Anlage 2.

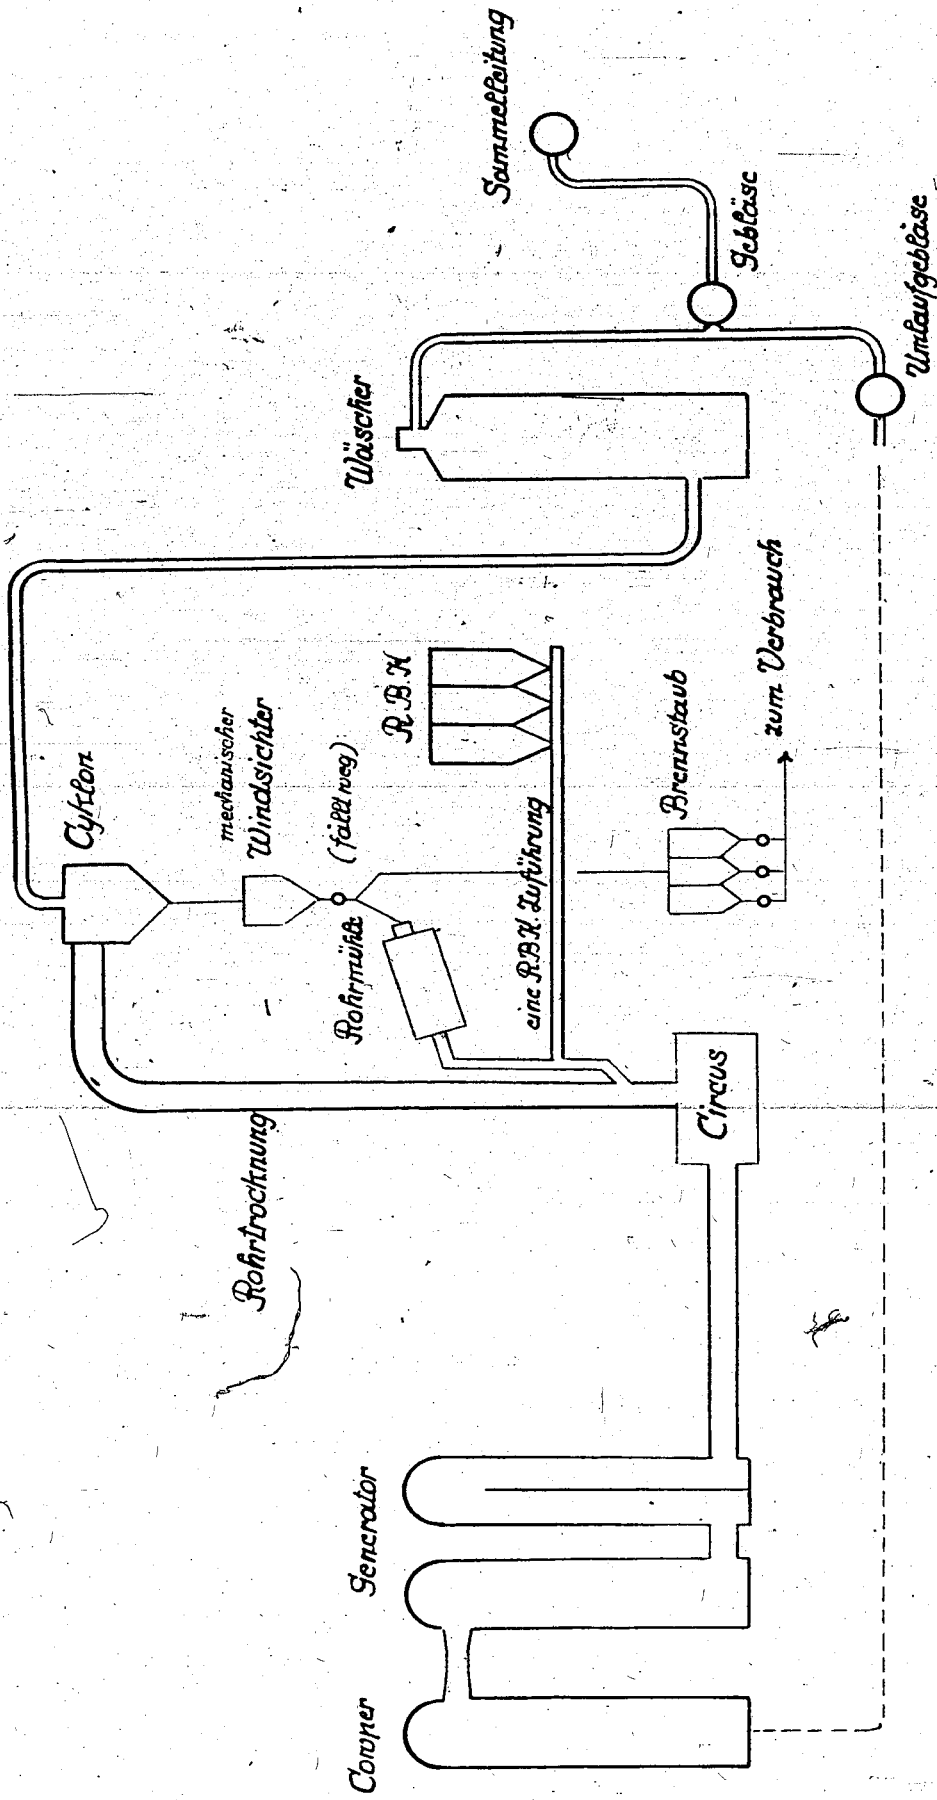
Die 3 Generatoren müssen früher oder später die Conner Supplett erneuert werden.  
 Die Trocknung ist an allen Generatoren ohne die nötige Reserve, es soll die mechanische Windsichtung durch unbewegte pneumatische Sichter ersetzt werden, die komplizierten Rohrmühlen durch Klammernmühlen oder überflüssige Circus wird beseitigt.

Reserve R. P. H. Zuführung und Reservegebläse müssen beschafft werden.  
 Jeder Generator muß mit Vorlage vor Sammelleitung versehen werden.  
 Größere Umlaufgebläse müssen beschafft werden, die alter bleiben als Reserve.  
 Reserve Dunster für Brennstaub ist notwendig.
